IMPIANTO AGRIVOLTAICO "SAN PANCRAZIO"				
Codice Pratica: Q45XP53	Nota risposta post 1 Cds - VIA	Rev 01	11/11/2024	Pagina 1 di 19

Oggetto: SUN CO GREEN - VIA/PAUR - art. 27-bis del D. lgs 152/2006 e ss.mm.ii
Realizzazione ed esercizio di un impianto agrivoltaico in territorio di San Pancrazio Salentino (BR) della potenza 14.647,2 kWp.

In relazione alla procedura in oggetto sono pervenuti i seguenti pareri:

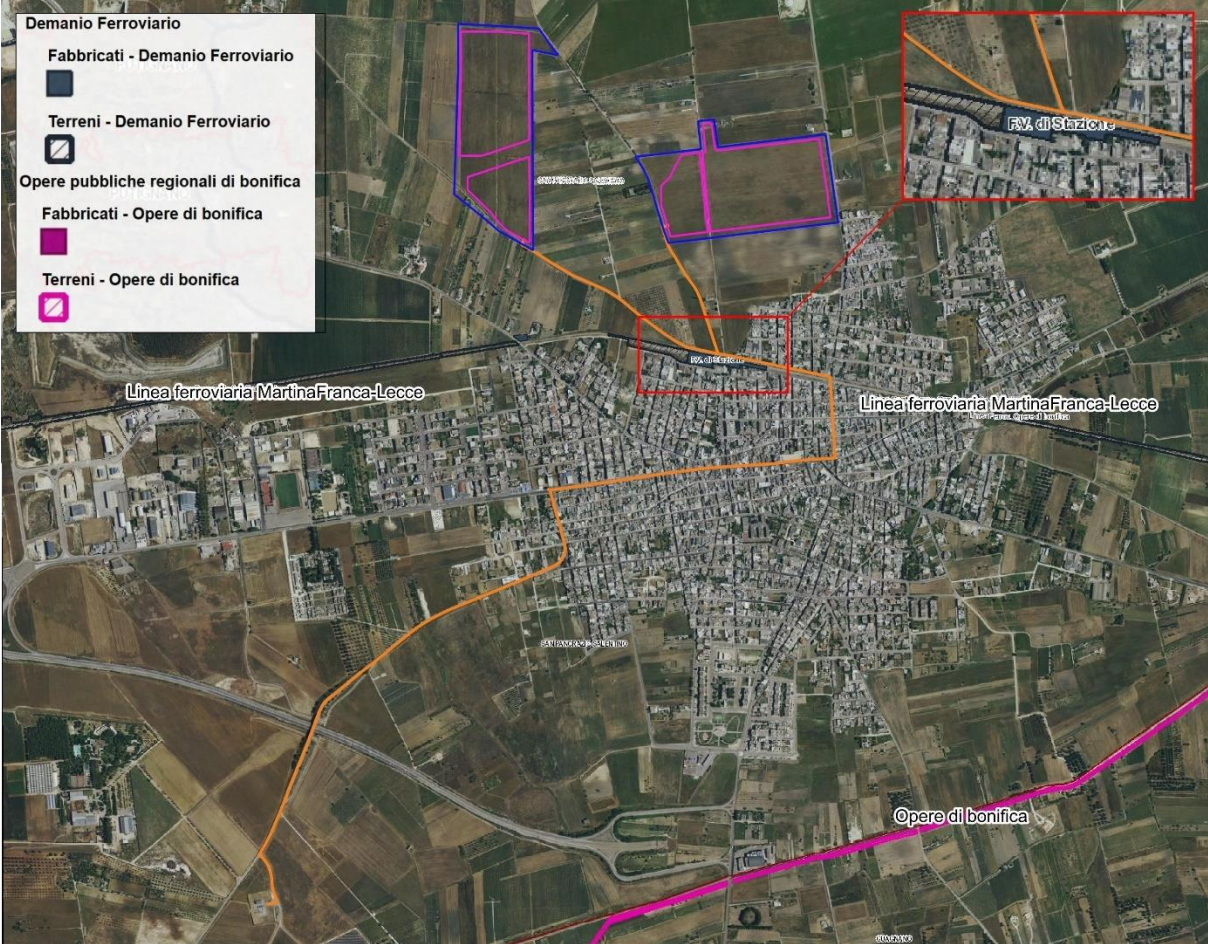
RICHIESTE ENTE	NOTA SINTETICA DI RISPOSTA PROPONENTE
1. [...] Al riguardo, poiché non è noto se la zona interessata ai lavori sia stata oggetto di bonifica sistematica ai fini della valutazione di tutti i rischi per la salute e la sicurezza nei luoghi di lavoro di cui all’art. 15 del D.Lgs. 81/2008 e alla L. 177/2012, questo Comando ritiene opportuno evidenziare il rischio di presenza di ordigni residuati bellici interrati. Tale rischio potrebbe essere totalmente eliminato mediante una bonifica da ordigni bellici per la cui esecuzione è possibile interessare l’Ufficio BCM del 10° Reparto Infrastrutture di Napoli tramite apposita istanza della ditta proponente corredata dei relativi allegati e redatta secondo il modello GEN-BST-001 reperibile unitamente all’elenco delle ditte specializzate BCM abilitate dal Ministero della Difesa al seguente link: https://www.difesa.it/sgd-dna/staff/dt/geniodife/bonifica-bellica-sistematica-terrestre.	NOTA 1. In riferimento alla <u>Richiesta 1</u>, la scrivente Società prende atto delle valutazioni/indicazioni ricevute da codesto rispettabile Ente e garantisce che si attiverà tempestivamente per trasferire, successivamente all’ottenimento del decreto di P.A.U.R, tutte le informazioni necessarie al C.S.P. in modo che, ai sensi del articolo 91, comma 2-bis del D.Lgs. 81/08 e ss.mm.ii., possa compiere le dovute analisi e seguire le procedure corrette.

• Dovunque vi sia rischio presenza ordigni bellici si dovrà eseguire preventivamente una bonifica superficiale comprensiva dell’eventuale taglio della vegetazione (ove presente) a cura esclusiva dello stesso personale della ditta BCM specializzata. • Qualunque attività di scavo delle opere principali dovrà comportare una bonifica profonda fino alla profondità della quota di scavo con garanzia di un ulteriore metro di profondità. • La massima bonifica profonda che si prescriverà raggiungerà la profondità di 7 metri con garanzia di un ulteriore metro aggiuntivo nonostante il raggiungimento di profondità maggiori negli scavi delle opere principali • Qualora sulla quota di scavo delle opere principali è prevista la posa di fondazione di una infrastruttura rilevante (ponte, edificio superiore a 2 piani, edificio suscettibile di grande affollamento, ecc..) si prescriverà comunque la bonifica massima alla profondità di 7+1 metri anche per scavi a profondità inferiore. • Dovunque sia previsto il passaggio di automezzi pesanti e mezzi meccanici si prescriverà una bonifica a 3 metri di profondità. • Su tutte le aree che diventeranno carrabili, si prescriverà una bonifica a 3 metri di profondità. • Qualora siano previste attività di scavo per la realizzazione di parcheggi ovvero aree carrabili, si prescriverà una bonifica non minore della somma della profondità dello scavo e dei 3 metri previsti sulle aree carrabili (una bonifica maggiore sarà prevista in caso di infrastrutture rilevanti). • La bonifica profonda generalmente prescritta sarà quella con il metodo delle trivellazioni salvo i casi in cui il terreno dovesse presentare diffuse anomalie ferromagnetiche che non consentono tale metodologia. In tal caso sarà prescritta una bonifica con il metodo dello scavo a strati successivi. • Se saranno osservate tutte le prescrizioni sopra riportate e sarà consegnata la documentazione completa e correttamente compilata così come previsto dalla Direttiva GEN-BST-001, questo Ufficio BCM produrrà <u>PARERE VINCOLANTE POSITIVO.</u>
